日本原燃株式会社

濃縮・埋設事業所廃棄物埋施設保安規定の変更認可申請について

別添 濃縮・埋設事業所廃棄物埋施設保安規定新旧対照表

濃縮・埋設事業所廃棄物埋設施設保安規定(第26次改正) 新旧対照表 (1/25)

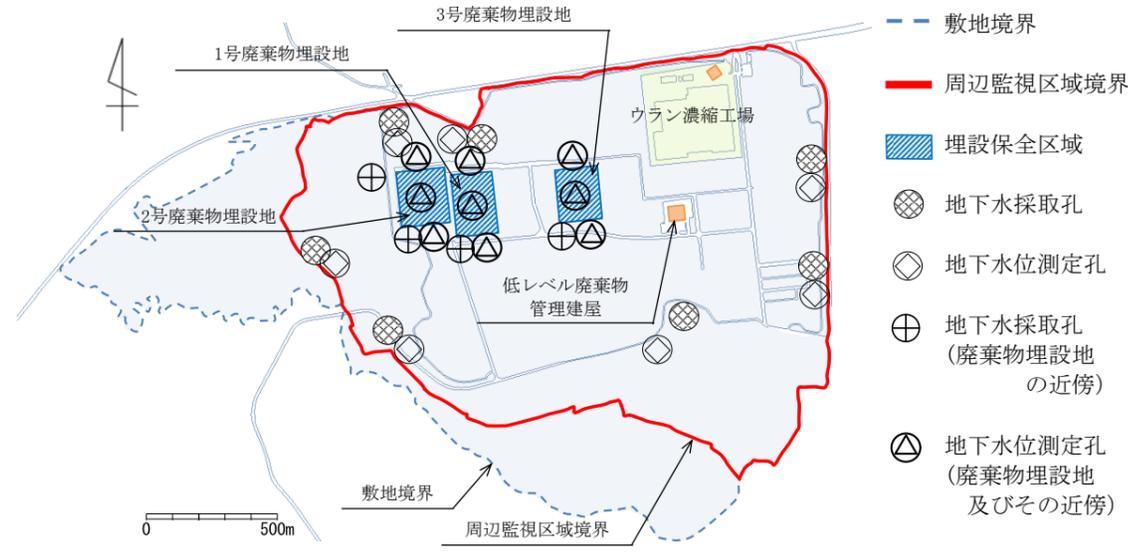
<p>(埋設施設の定期的な評価)</p> <p>第 65 条 埋設技術課長は、10 年を超えない期間ごと、又は放射能の減衰に応じた埋設施設についての保安のために講ずべき措置を変更する時に、次の各号に定める最新の知見を踏まえて、核燃料物質等による放射線の被ばく管理に関する評価の計画を作成し、事業部長の承認を得る。</p> <p>なお、前述の保安のために講ずべき措置を変更する時とは、埋設施設の管理段階を移行する時、周辺監視区域を廃止する時及び埋設保全区域を廃止する時をいう。</p> <p>(1) 埋設施設に係る監視及び測定の結果</p> <p><u>(2) 国内外の研究開発・技術開発成果等</u></p> <p>2 埋設計画部長、開発設計部長及び各課長は、前項の計画に基づき、評価を実施する。</p> <p>3 埋設計画部長、開発設計部長及び各課長は、前項の評価の実施においては、次の各号に定める事項を満足させるものとする。</p> <p>(1) 第 1 項の最新の知見は、埋設規則第 2 条第 2 項第 3 号から第 7 号までに掲げる書類の記載事項を更新するために必要なものであること。</p> <p>(2) 評価に用いるモデル及びパラメータ等は、評価時点における最新知見に基</p>	<p>(埋設施設の定期的な評価)</p> <p>第 65 条 埋設技術課長は、10 年を超えない期間ごと、放射能の減衰に応じた埋設施設についての保安のために講ずべき措置を変更する時、<u>又は廃止措置計画を定めようとする時</u>に、次の各号に定める最新の知見を踏まえて、核燃料物質等による放射線の被ばく管理に関する評価の計画を作成し、事業部長の承認を得る。</p> <p>なお、前述の保安のために講ずべき措置を変更する時とは、埋設施設の管理段階を移行する時、周辺監視区域を廃止する時及び埋設保全区域を廃止する時をいう。</p> <p>(1) <u>以下を含む</u>埋設施設に係る監視及び測定の結果</p> <p><u>イ 排水・監視設備における排水の監視及び測定の結果</u></p> <p><u>ロ 別図 2 に示す廃棄物埋設地近傍における地下水採取孔において採取する地下水の水質に係る監視及び測定の結果 (覆土完了後に実施)</u></p> <p><u>ハ 別図 2 に示す場所における地下水位の測定の結果 (廃棄物埋設地及びその近傍における地下水位の測定は覆土完了後に実施)</u></p> <p><u>(2) 廃棄物埋設地の近傍で埋設設備と同程度の深度に供試体を埋設し、状態変化を確認する類似環境下での原位置試験の結果 (覆土完了後に実施)</u></p> <p><u>(3) 必要に応じ第 2 号を補完する室内試験の結果</u></p> <p><u>(4) 国内外の研究開発・技術開発成果等</u></p> <p>2 埋設計画部長、開発設計部長及び各課長は、前項の計画に基づき、評価を実施する。</p> <p>3 埋設計画部長、開発設計部長及び各課長は、前項の評価の実施においては、次の各号に定める事項を満足させるものとする。</p> <p>(1) 第 1 項の最新の知見は、埋設規則第 2 条第 2 項第 3 号から第 7 号までに掲げる書類の記載事項を更新するために必要なものであること。</p> <p>(2) 評価に用いるモデル及びパラメータ等は、評価時点における最新知見に基</p>	<p>・記載の適正化(「第二種廃棄物埋設施設の定期的な評価等に関する運用ガイド」への整合)</p> <p>・事業変更許可申請書に基づく、監視および測定結果の定期的な評価への活用に係る規定の追加</p>

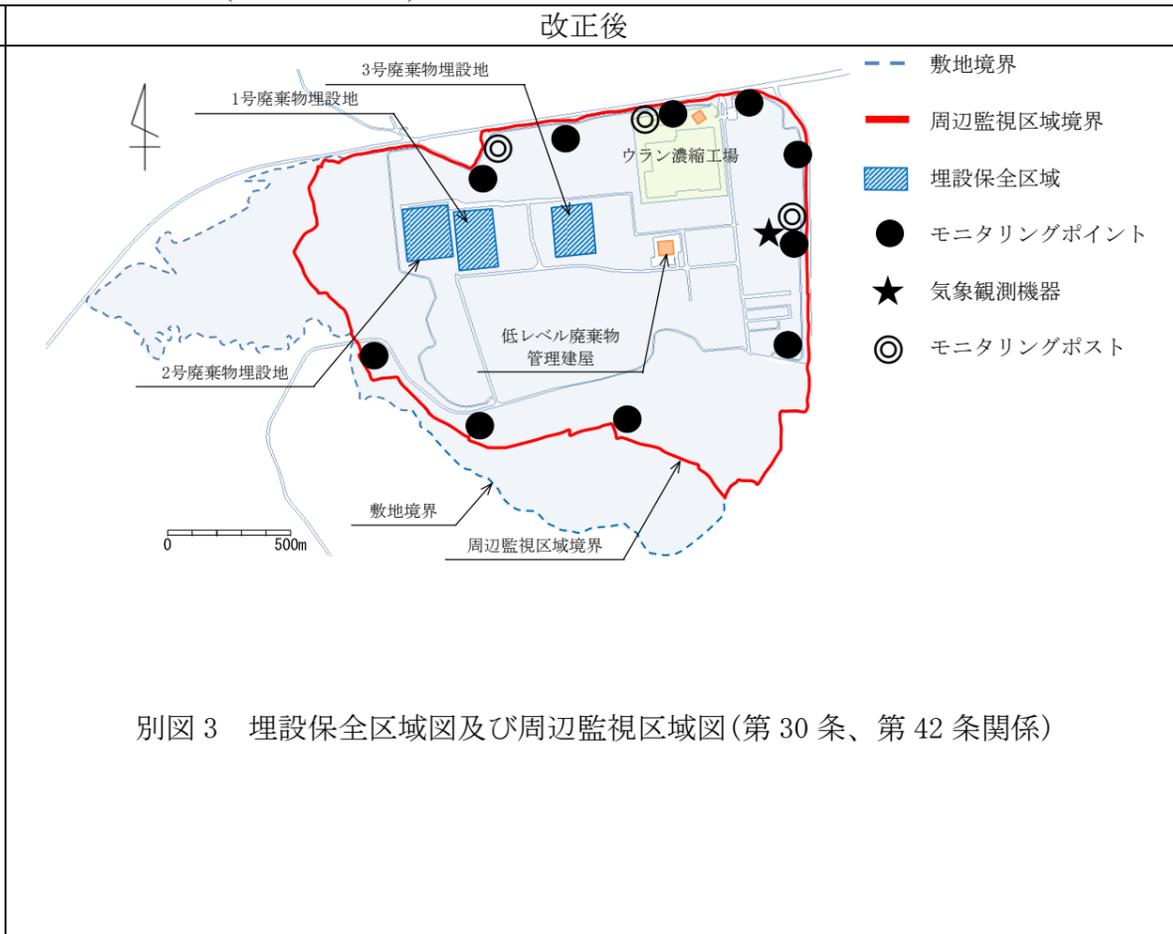
<p>ただし、所定の地下水監視設備における監視及び所定の地下水の水位観測孔における観測が不可能な場合は、それぞれ当該場所近傍における別の場所により代替させる。</p> <p>別図2 <u>地下水監視設備の設置場所及び地下水の水位観測場所</u>(第29条関係)</p>	 <p>ただし、所定の地下水採取孔における監視及び所定の地下水水位測定孔における観測が不可能な場合は、それぞれ当該場所近傍における別の場所により代替させる。</p> <p>別図2 <u>地下水採取孔及び地下水水位測定孔の設置場所</u>(第29条関係)</p>	<p>・事業変更許可申請書に基づく地下水採取孔、地下水水位測定孔の反映</p>

- ・事業変更許可申請書に基づく3号廃棄物埋設地およびモニタリングポストの追加
